con la presente si inviano le Osservazioni contro il Progetto di un impianto eolico codice

procedura ID_VIP/ID_MATTIM: 12691 denominato "PITIGLIANO" ubicato nei comuni di Pitigliano (GR)

“Progetto di un impianto eolico denominato "Pitigliano" ubicato nei comuni di Pitigliano (GR) e Sorano (GR) costituito da 20 (venti) aerogeneratori di potenza nominale 7,0 MW per un totale di 140,0 MW con relative opere connesse ed infrastrutture indispensabili”

TESTO DELLE OSSERVAZIONI

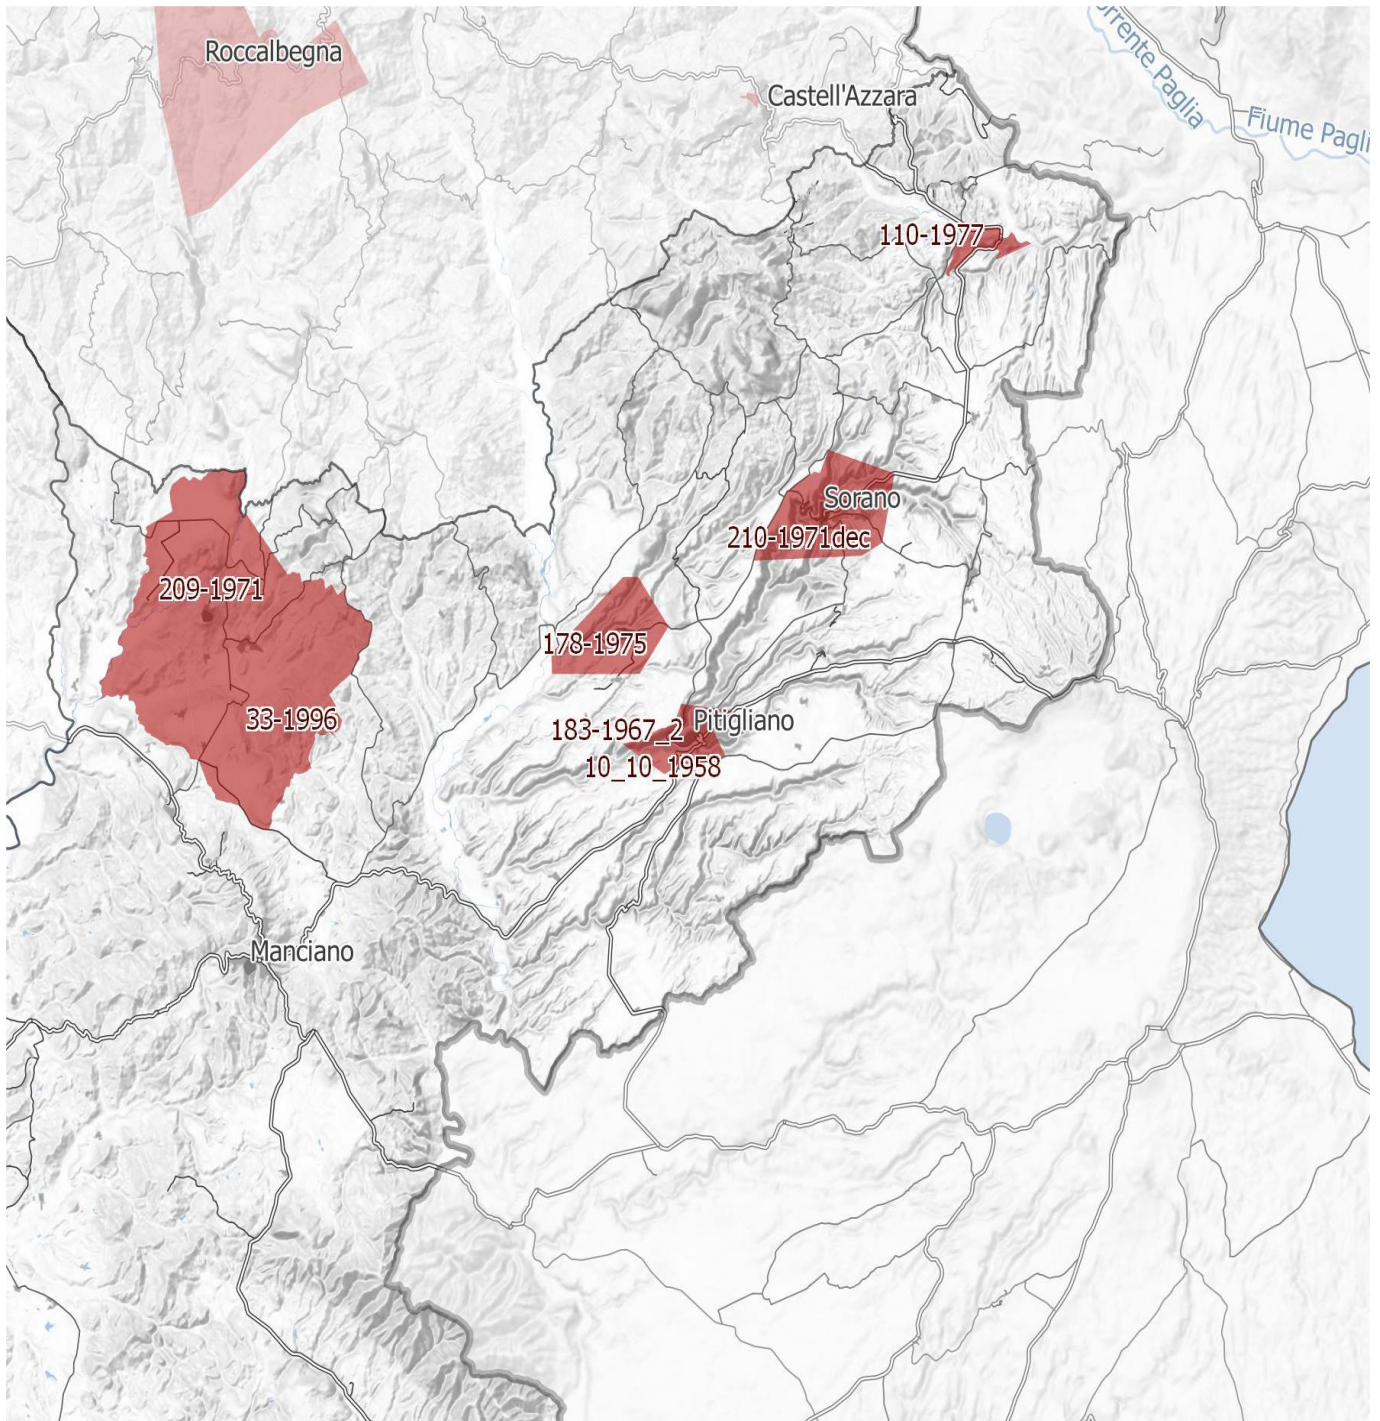
Inoltre, come sostiene la Proponente parte dell'impianto si verrebbe a trovare a 3,5 km dal centro abitato di Sorano. Infatti, tre degli aerogeneratori WTG 08, 09, 10 sono addirittura all'interno delle fasce di rispetto dei 3 km del suo vincolo paesaggistico di notevole interesse pubblico ex art 136 del CBC. Si evidenzia che così si crea

un'ulteriore incompatibilità con la tutela del Paesaggio.

IMMAGINE n 5. Mappa eolici elaborata dall'Associazione Amici della Terra. La mappa evidenzia il cumulo degli impianti tra Lazio e Toscana.

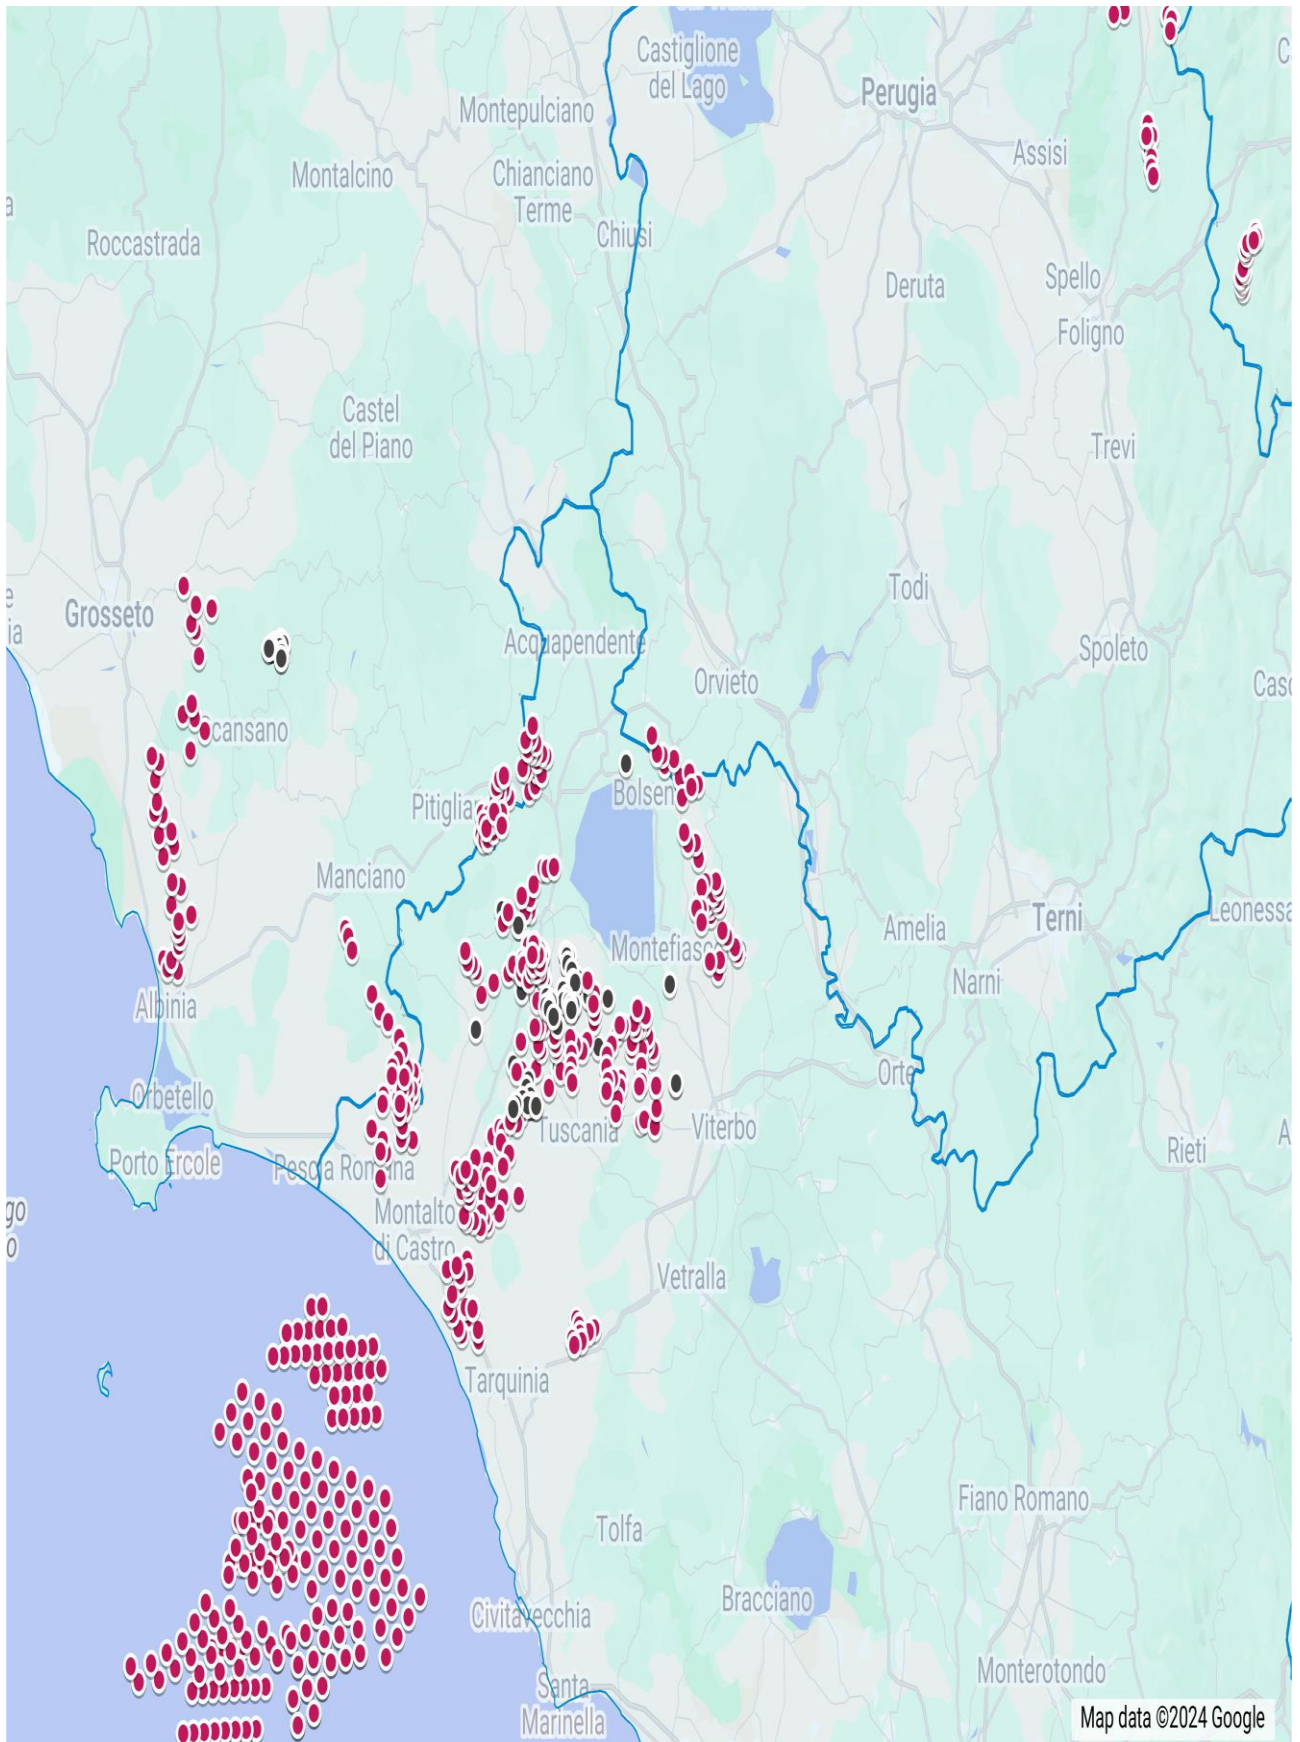
Riguardo al cumulo degli impianti FER, le mappe prodotte dalla proponente riguardano, come già evidenziato, soltanto una parte molto piccola degli impianti FER dell'area intermedia e vasta e in particolare di quelli eolici che contribuiscono a creare un notevole cumulo e la saturazione del territorio tosco laziale. Riguardo al cumulo dei soli impianti eolici si riporta la mappa dell'intervisibilità degli impianti eolici elaborata dall'Associazione nazionale “Amici della Terra”.

IMMAGINE n. 7 Mappa della intervisibilità degli impianti eolici elaborata dall'Associazione nazionale Amici della Terra. La mappa non è aggiornata comunque rende molo bene dell'enorme impatto visivo creato dal cumulo degli impianti.

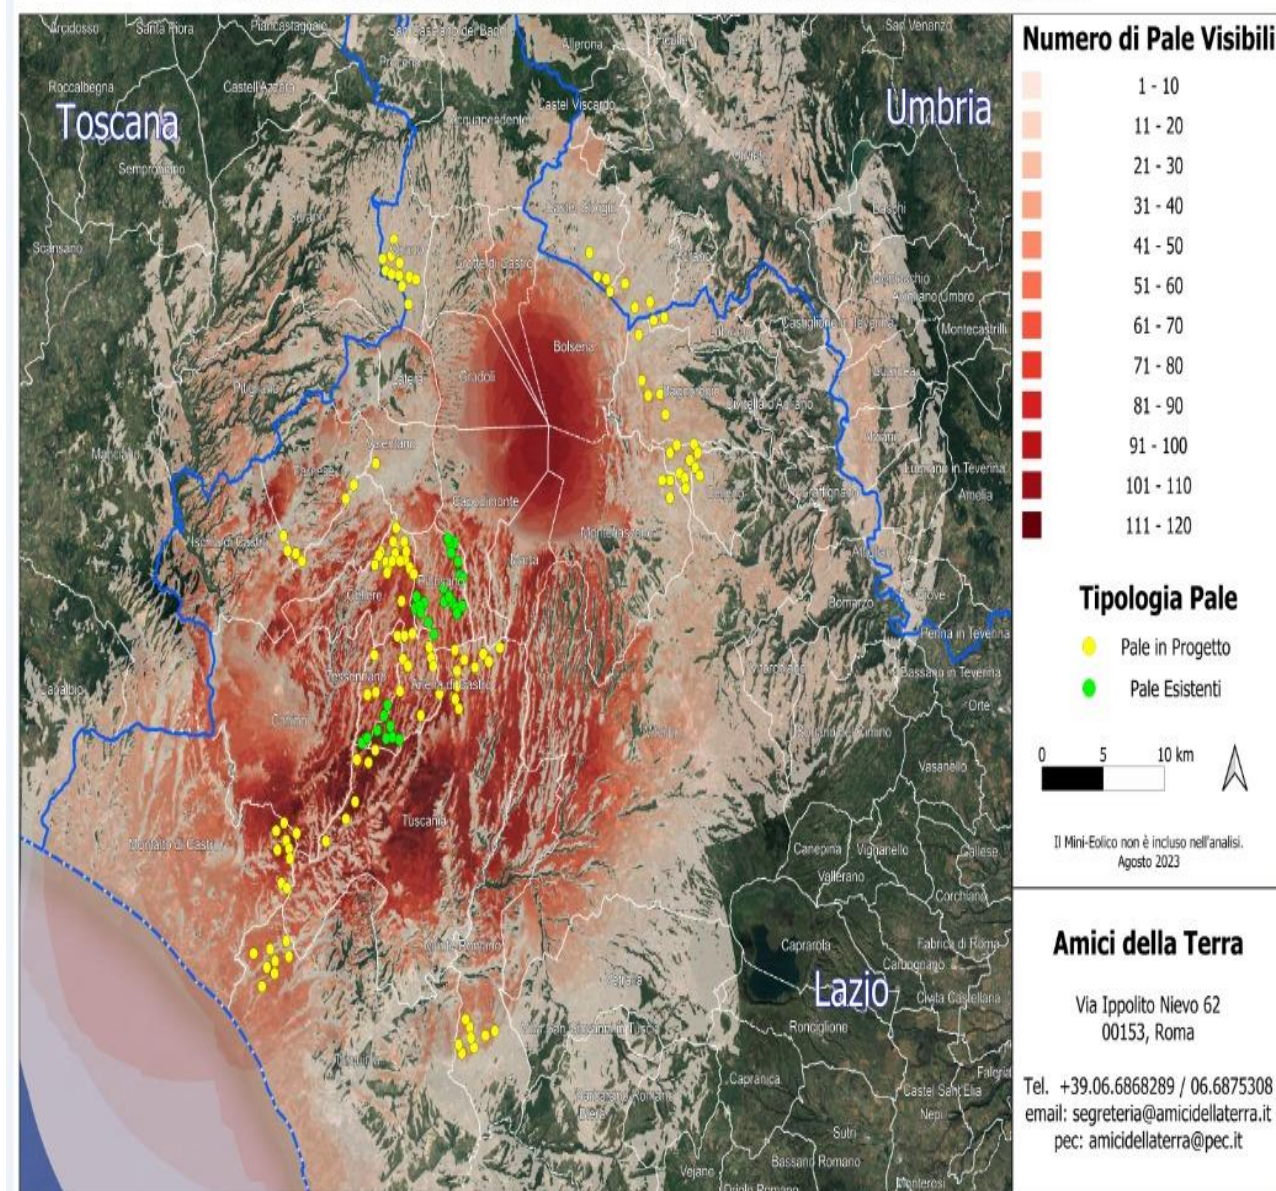
Se agli impianti eolici rappresentati qui sopra che non comprendono sia l'impianto eolico Pitigliano e le altre 14 pale del progetto eolico in verifica amministrativa sempre nel territorio di Pitigliano si aggiungono i migliaia di ettari (7000 fin'ora) di territorio occupato dagli impianti fotovoltaici e agrivoltaici e dalle altre tipologie appare chiaro il numero spropositato degli impianti FER nella bassa toscana e nella Tuscia.
